国際宇宙ステーションの日本実験棟「きぼう」
(JEM)搭載予定の
小型衛星放出機構(J-SSOD)に係る
安全対策について

質問に対する回答

平成24年3月26日

宇宙航空研究開発機構

参考3 小型衛星に取り付けられるセパレーションスプリングの説明

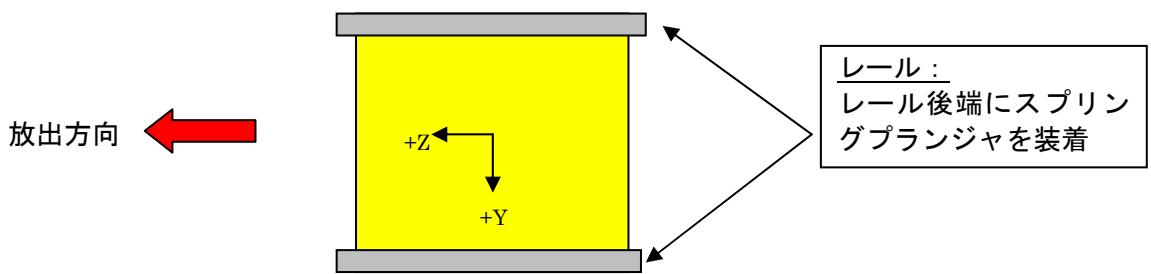
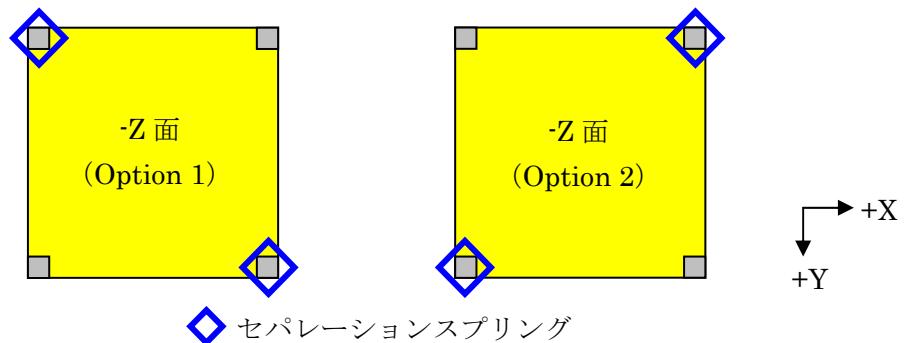
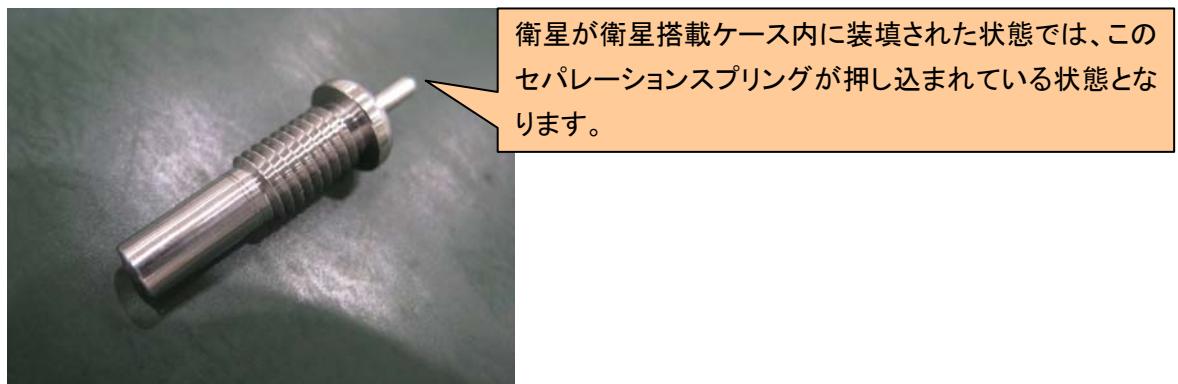
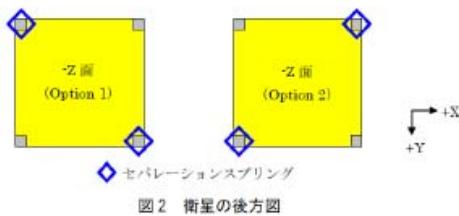
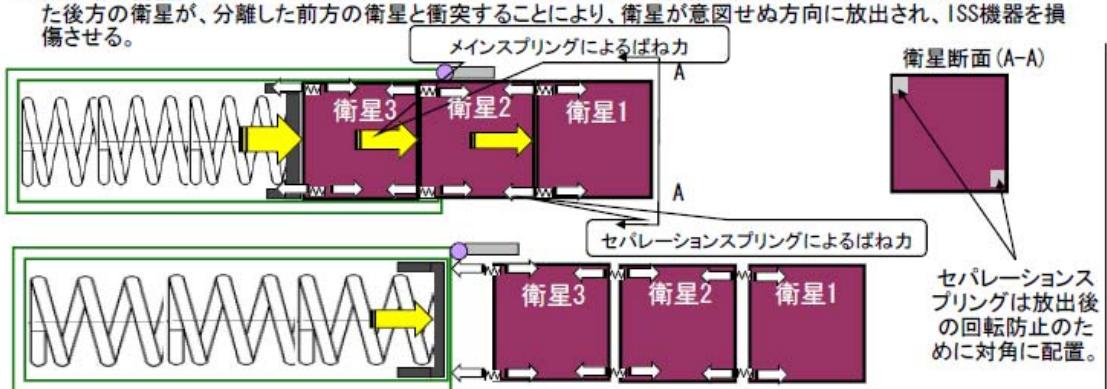
「セパレーションスプリングは各衛星の後に取付けることを I/F 条件としている」と説明があつたかと記憶しております。

- ・ 衛星 3 にもセパレーションスプリングは取付けてあるのでしょうか。安全 5-2-3、20 ページには取付けてないように見えます。
- ・ 衛星に取付けてあり、衛星放出後に衛星から分離されてセパレーションスプリング単体で放出されることはないのでしょうか。

- ・ 搭載される 3 衛星全てにセパレーションスプリングは実装されています。(レール後端 4 箇所のうち、対角 2 箇所に取り付け)
- ・ セパレーションスプリングはネジにより衛星のレールに装着されるため、放出後も衛星側に残ります。(次ページ参照)

安全 5-2-2 の参考 3 としてセパレーションスプリングの概要図を追加致します。また安全 5-2-3 20 ページを下記のとおり修正します。

- 搭載される3衛星全てにセパレーションスプリングは実装される。（レール後端4箇所のうち、対角2箇所に取り付け）
- セパレーションスプリングはネジにより衛星のレールに装着されるため、放出後も衛星側に残る。

制御	検証
(1) メインスプリングにより衛星を押し出す力を、セパレーションスプリングにより衛星を押し戻す力により大きくすることにより、セパレーションスプリングがケース内では伸びることができない状態とする。この状態を衛星3がケースを出るまで維持できるよう、メインスプリングおよびセパレーションスプリングのばね定数とストロークを設定する。 (2) 衛星3がケースから出るまでメインスプリングのばね力を衛星に負荷できるように、メインスプリングの自然長をケース長より長くする。	(1) ケース内で衛星同士が分離しないことを、機構応答解析および機能試験により確認した。 <small>注)衛星側に対しても、インターフェース管理文書にてJAXAの提供するセパレーションスプリングを使用することを要求する。(検証結果は衛星の審査時に確認予定)</small> (2) 現品検査により、図面どおりのメインスプリングであることを確認した。

8.3 J-SSODおよびMPEPに特徴的な制御方法により検証した事項 (2) シャープエッジ等による接触禁止エリアの設定

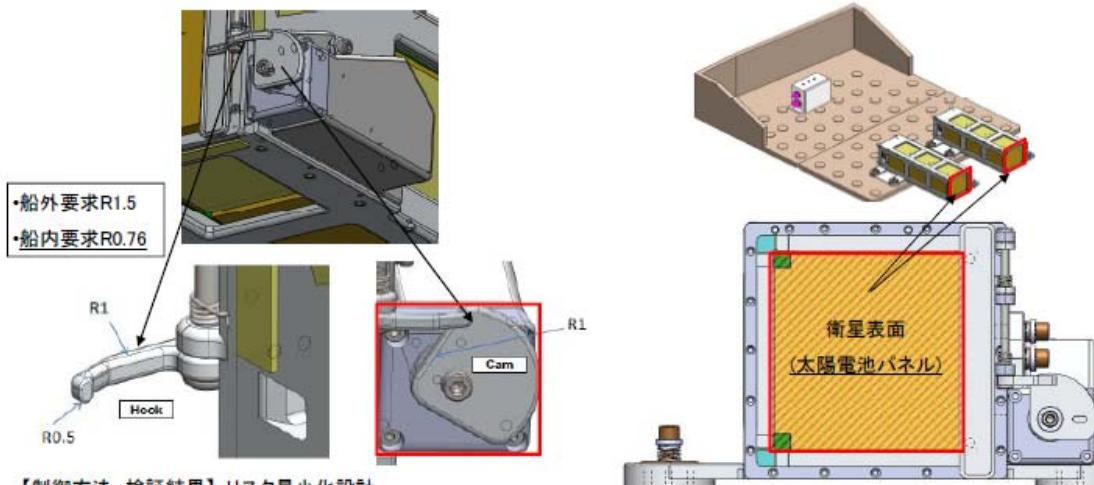
J-SSOD のシャープエッジに関するハザードはカタストロフィックハザードと識別されているが、2 故障許容になつてないよう見える。どのように考えているのか。

シャープエッジの危険度については、船外クルーに対してはカタストロフィックハザード、船内クルーに対してはクリティカルハザードに識別されます。ただし、シャープエッジに対しては、船内クルー、船外クルーいずれについても、安全制御は故障許容設計でなく、断面を丸めるもしくは面取りを行うことによるリスク最小化設計の手法をとっています。J-SSOD についてもリスク最小化設計を適用しました。

しかしながら、J-SSODのフックとカムについては、下記のとおり、シャープエッジに対する船外クルー及び船内クルーに対するISS要求に適合していない部位が識別されました。

部位	設計結果	船外クルーに対する要求と適合結果	船内クルーに対する要求と適合結果	安全対策	
				船外クルーに対して	船内クルーに対して
J-SSODフック (側面)	R1	R1.5(不適合)	R0.76(適合)	接触禁止エリアによる運用制御	不要
J-SSODフック (先端)	R0.5	R1.5(不適合)	R0.76(不適合)	接触禁止エリアによる運用制御	不要(専用のグローブによる接触試験により合格)
J-SSODカム(周縁部)	R1	R1.5(不適合)	R0.76(適合)	接触禁止エリアによる運用制御	不要

これらの部位について、船外クルーに対しては、接触禁止エリアを設定する運用制御を行うことにいたしました。なお、この運用制御が承認されるにあたっては、①小型衛星放出機構の運用にあたっては、計画的な船外活動が予定されていないこと、②仮に小型衛星放出機構の周辺部で船外活動を行う事態が発生した場合でも、当該シャープエッジから船外クルーまでの距離が十分維持できることを確認しております。また、船内クルーに対する要求不適合の部分が存在する場合でも専用のグローブによる接触検査により問題なければ適合とみなされます。今回の部位についてもグローブによる検査により合格しましたので、特に運用中の対策は不要となります。

上記を反映し、安全5-2-3 16ページ及び22ページは以下のとおり修正します。

- J-SSODの分離機構、機能上の必要性から船外クルーに対するISS要求(R1.5)および船内クルーに対する要求(R0.76)を満足できないシャープエッジ部位があり、船外服もしくは船内クルーを損傷させる可能性がある。
- 船外クルーが接触することにより、衛星の表面の太陽電池パネル(ガラス材質)が破損し、シャープエッジ部位となる可能性がある。

制御	検証結果
<ul style="list-style-type: none"> 船外クルーへの要求が満足できないフック、カム、衛星表面に対して接触禁止エリア(No Touch Area)を設定する。 船内クルーに対しては、専用グローブによる接触検査を実施する。 	<ul style="list-style-type: none"> 接触禁止エリアが運用制御合意文書に規定されたことを確認した。 接触検査により問題ないことを確認した。

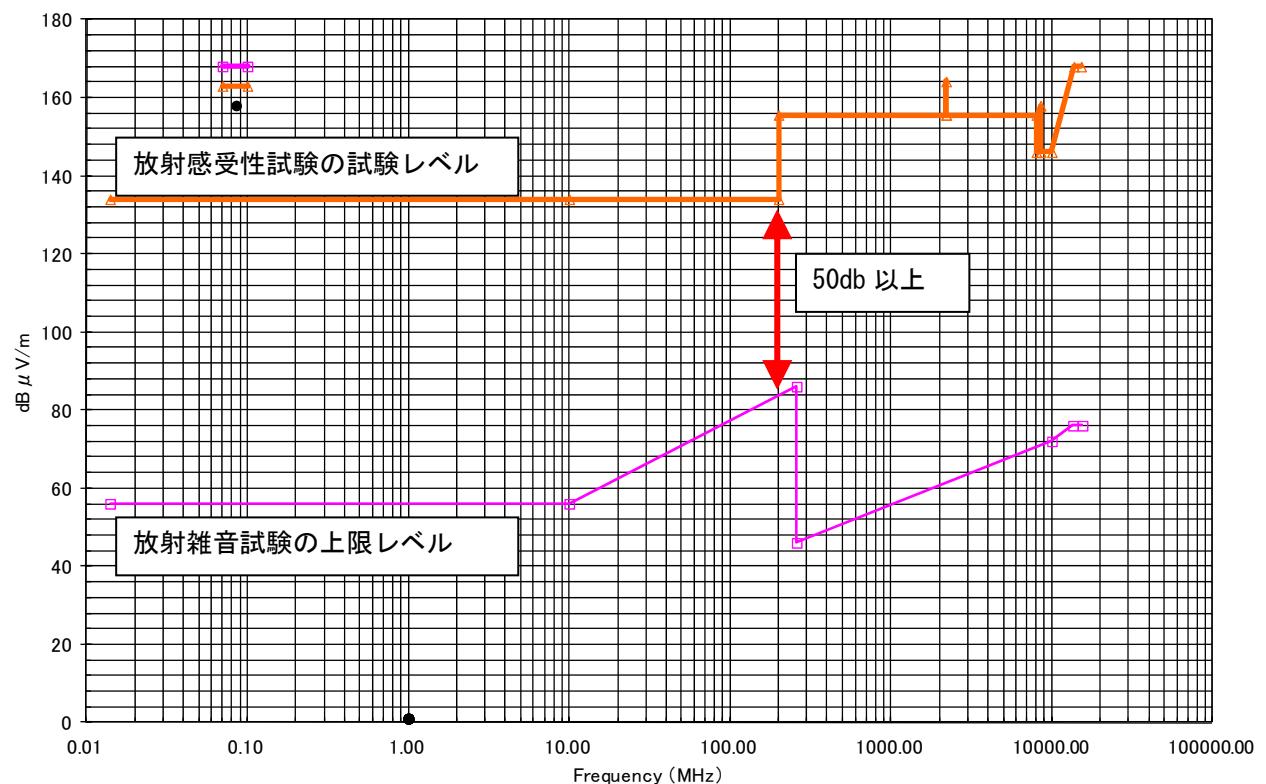
電磁干渉試験(放射、感受性試験)により要求値内であることを確認したとある。通常の衛星搭載機器とは異なり、感受性レベルは機器毎に変わっているよう、他装置の電磁環境にマージンを加えた環境で誤動作しないように設計することが要求されている。誤動作とは「想定されるハザード」で示されているように、衛星が意図しない時点で放出されてしまうことになり、重大である。この場合、他装置とは何で、その放射レベルとマージンはいくらくに設定されているのか。

宇宙ステーションの電磁干渉試験の要求として、対象機器から出る放射雑音が規定のレベル以下となることを確認する試験(放射雑音試験)と、対象機器が宇宙ステーション環境から受ける放射雑音に対する感受性を確認する試験(放射感受性試験)があります。

この宇宙ステーション要求では、周波数帯にもよりますが、放射雑音試験で許容される電界強度と放射感受性試験で対象機器に放射する電界強度との間に少なくとも 50dB 以上の差があります。他機器も本放射雑音試験要求に基づいて試験が行われていることから、放出機構が放射感受性試験のレベルで誤動作などの感受性を示さなければ、他装置を特定することなく、宇宙ステーションの放射雑音環境に対して適合していることになります。

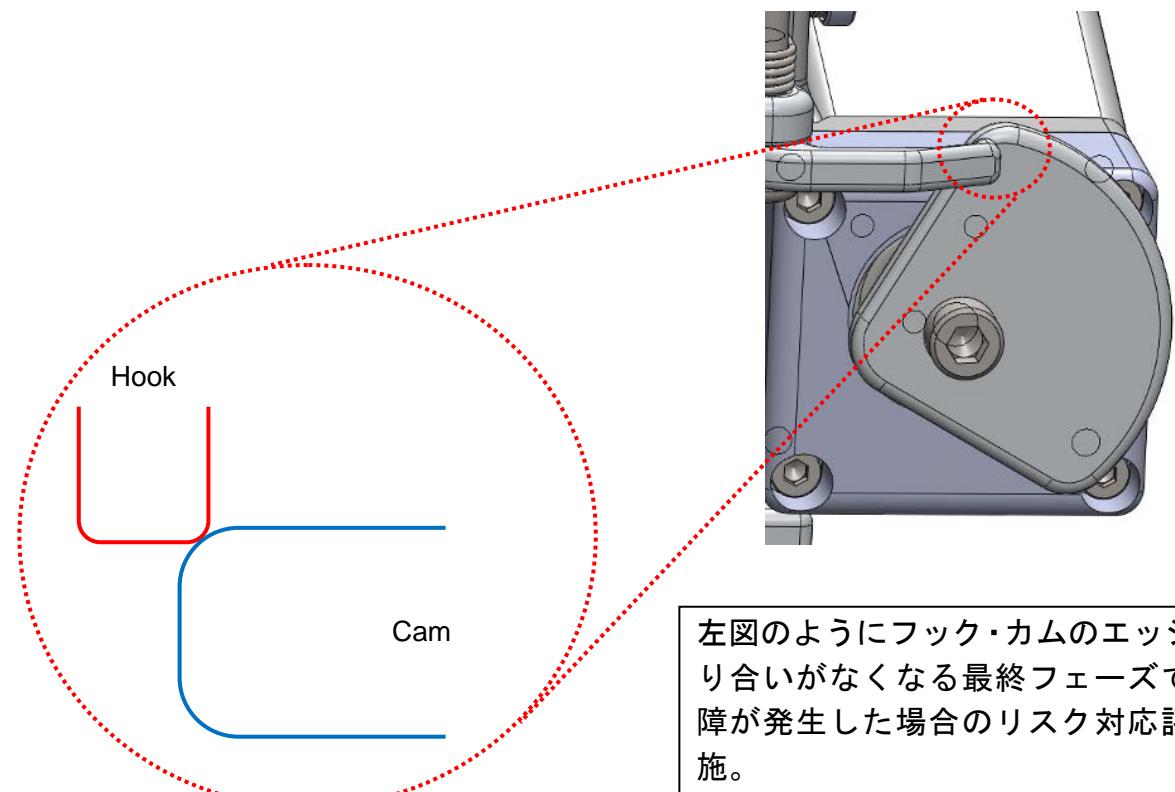
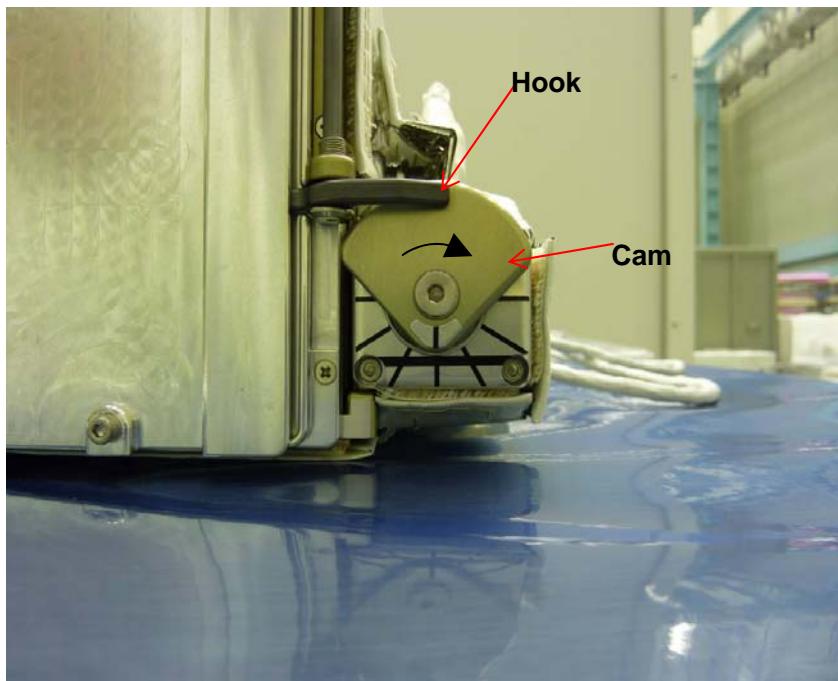
1. 検証結果:「_____潤滑剤が塗布されたことを確認した。」

打ち上げまでに変性・劣化は予測されないのでしょうか。

2. 注2「_____可能性が非常に低いことを NASA とともに確認している」

故障モードがイメージできません。追加説明をお願いいたします。

「可能性が非常に低い。」という表現に関して:定量化できないと想像しますが、ほかの表現はありませんか。「起きたとしても、云々」等々

1. 衛星搭載ケースで使用している固体潤滑剤として二流化モリブデンを採用しており、「きぼう」船外実験プラットフォームの機構部品等様々な部位で使用しているものと同一のものです。打上げまでの間、環境制御されたクリーンルーム内で保管されることから劣化等の技術的懸念はありません。
2. 次ページの図に示す通り、カムに乗ったフックがまさに外れようとしている僅かな時間で電気故障が発生した場合、フックがカムに乗っているかどうかの判断が必要となります。この僅かな時間は、全体の動作時間 48sec に対して、約 0.36sec(0.76%)と評価しています。

この僅かな時間に対して、以下のリスク対応評価を行い、NASA の確認も受けております。

- ① 全体動作時間に対して十分時間が短いこと(リスクが低い)
- ② 発生した場合でも ISS の船外カメラなどを駆使してフック・カムの状態が確認できること、(検知可能)
- ③ 万が一、不完全な状態にあった場合でも、JEMRMS による船内への持ち帰りシナリオが存在すること(安全化シナリオ)

3. 小型衛星放出機構概要(1/2)

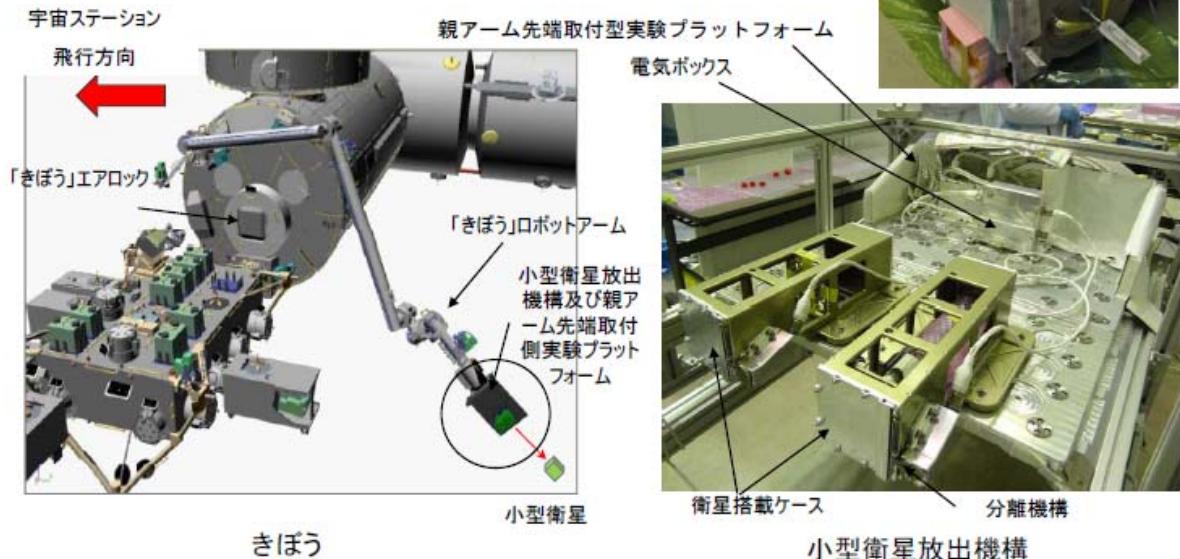
衛星は 100 日程度で大気圏へ突入しミッション終了するとされる。一方、安全 5-2-3 21 ページでは検証結果として大気圏突入まで約 250 日であることを軌道解析により確認したとある。どちらも 25 年以下だから良いのかもしれないが、違って書かれなければならない理由がわからない。

衛星の周回寿命は、放出高度に依存します。周回寿命 250 日は放出高度を 400km とした場合の解析結果であり、100 日は、放出高度を 350km とした場合の結果となります。

記述を統一するため、資料 5-2-2 4 ページの記述を以下のとおり変更いたします。

「衛星は、高度400kmで放出した場合、250日程度で大気圏突入し、ミッション終了する。(参考:放出高度が350kmの場合、100日程度のミッション期間は確保可能。)」

- CubeSat規格の小型衛星 5機(日本開発 3機、NASA提供 2機)を、衛星専用の搭載ケースに搭載してHTV3号機により打上げ(参考1 及び2参照)。
- きぼう船内で衛星搭載ケースを取り付けた実験プラットフォームをエアロックに取り付けた後、エアロックを使用して船外に搬出。ロボットアームで実験プラットフォームを把持する。
- その後、アームを移動させ実験プラットフォームをISS飛行方向と逆側、下方45°に向かって、衛星搭載ケース内のバネにより衛星を放出させる。
- 衛星は、高度400kmで放出した場合、250日程度で大気圏突入し、ミッション終了する。(参考:放出高度が350kmの場合、100日程度のミッション期間は確保可能。)
